MITTEILUNGEN DES VEB SACHSENRING AUTOMOBILWERKE ZWICKAU

Tr/94 I und A 33

Federgabel 4172 492 04

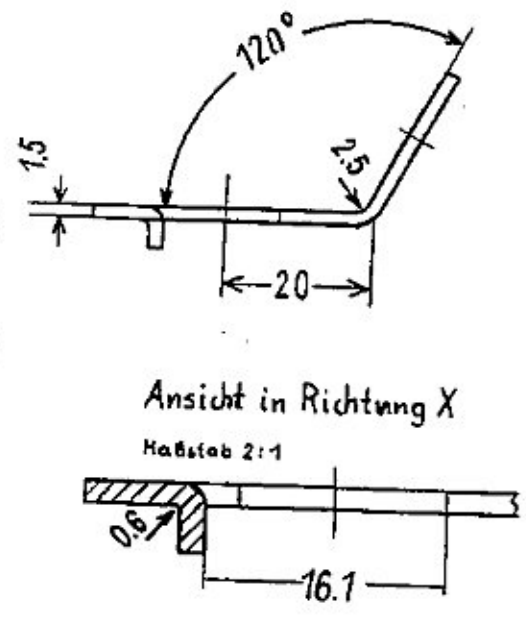
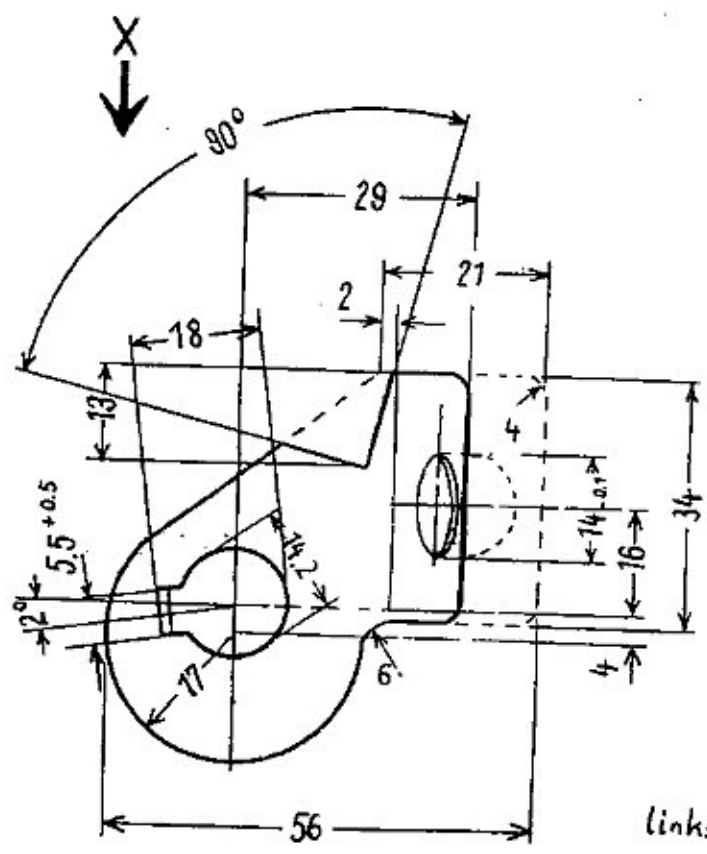
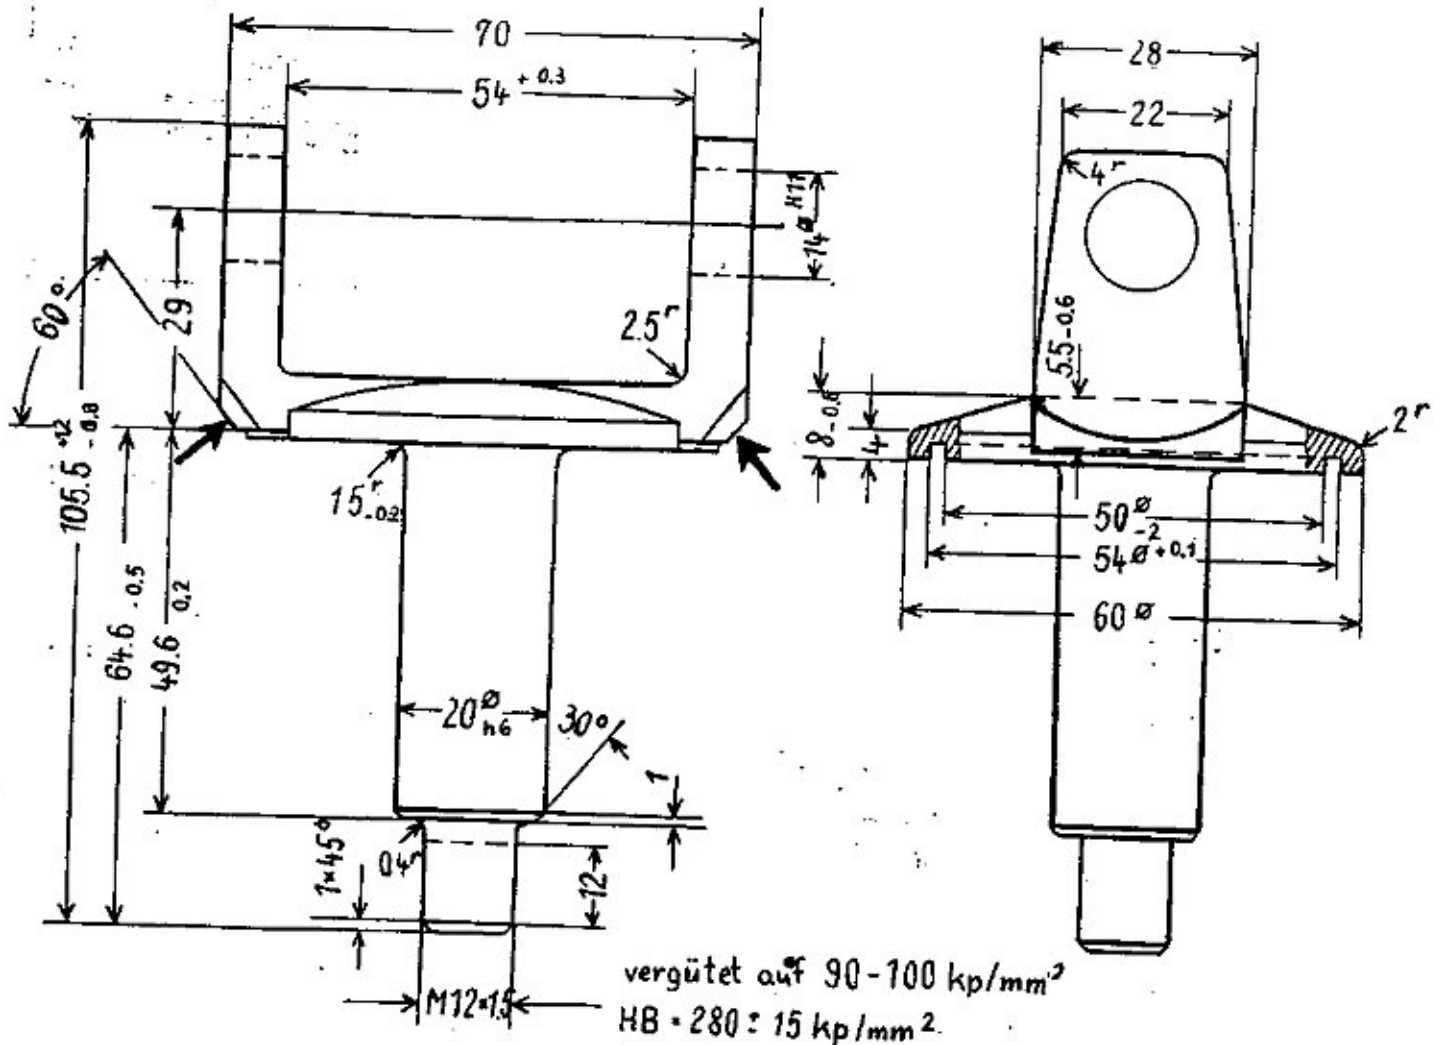
Infolge Verwendung eines vereinfachten Schmiedewerkzeuges kann die Federgabel 4172 492 04 nicht mehr in seiner bisherigen Form gefertigt werden. Die neue Federgabel trägt die Stück-Nr. 4172 492 34 und hat bereits serienmäßig eingesetzt. Als Ersatzteil wird in Zukunft nur noch die Federgabel neuer Ausführung 4172 492 34 geliefert.

Um bei der neuen Federgabel-Ausführung einen vollen Lenkungseinschlag zu gewährleisten, ist es erforderlich, daß das Bremsschlauchhalteblech an Hand der beigelegten Zeichnung auszuklinken ist oder die Federgabel ist entsprechend der Zeichnung anzufasen. Im Instandsetzungssektor, also beim Einbau der neuen Federgabel, ist ganz besonders auf einen vollen Lenkungseinschlag zu achten. Ist der volle Lenkungseinschlag nicht gegeben, ist entsprechend unserer Anweisung zu verfahren, d. h. entweder das Bremsschlauchhalteblech oder die Federgabel nachzuarbeiten.
